Mission régionale d'autorité environnementale
ÎLE-DE-FRANCE

Avis délibéré
de la Mission régionale d'autorité environnementale d'Île-
de-France sur le projet d'entrepôt logistique de la société
Goodman France situé dans la zone d'activités de la
Barogne à Moussy-le-Neuf (77)

N°MRAe 2021-1737
en date du 3/11/2021

Figure 4: Desserte routière de l'extension de la ZAE de la Bargone (source : étude d'impact, p. 38).et détail au droit des quartiers ouest de Vémars localisé par le rectangle rouge sur la première image (source : Géoportail).

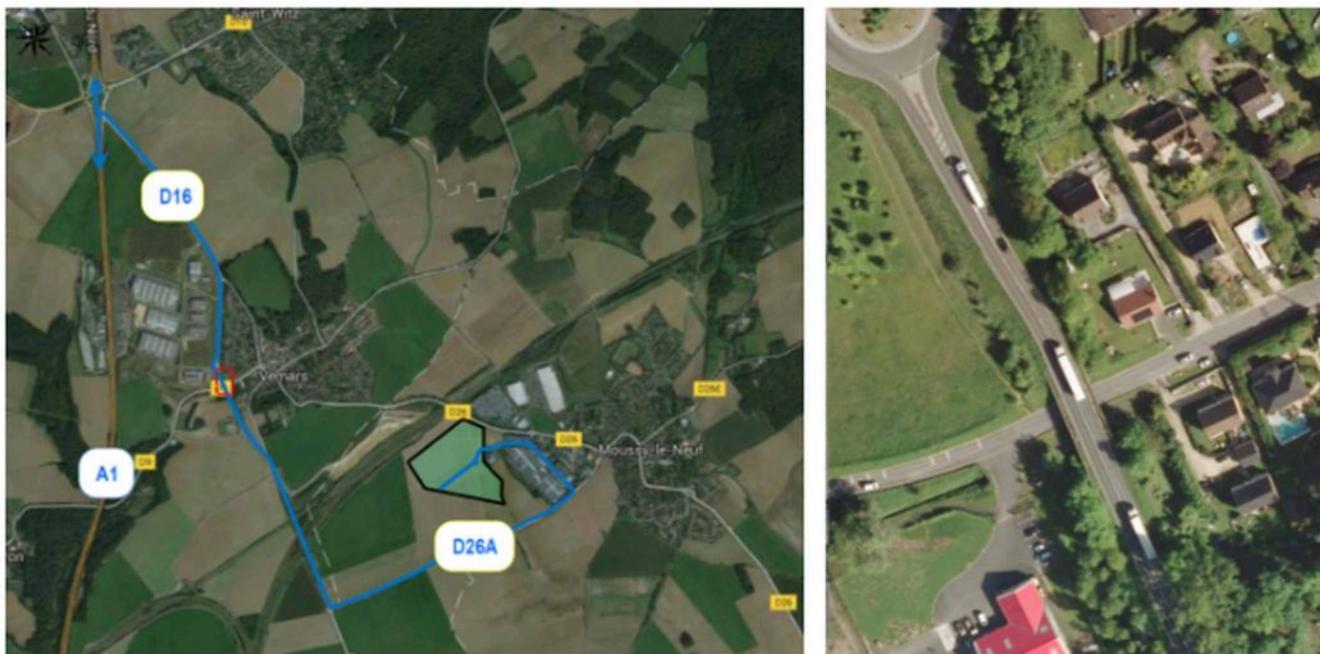
La MRAe relève toutefois que ce flux, longera les quartiers résidentiels ouest de Vemars, générant des nuisances sonores pour les riverains, et que rien ne contraindra par ailleurs la circulation induite par le projet à rester sur cet itinéraire qui n'est pas le plus direct³⁴.

(10) La MRAe recommande d'évaluer les nuisances sonores générées pour les habitations situées à Vémars le long de la RD26.
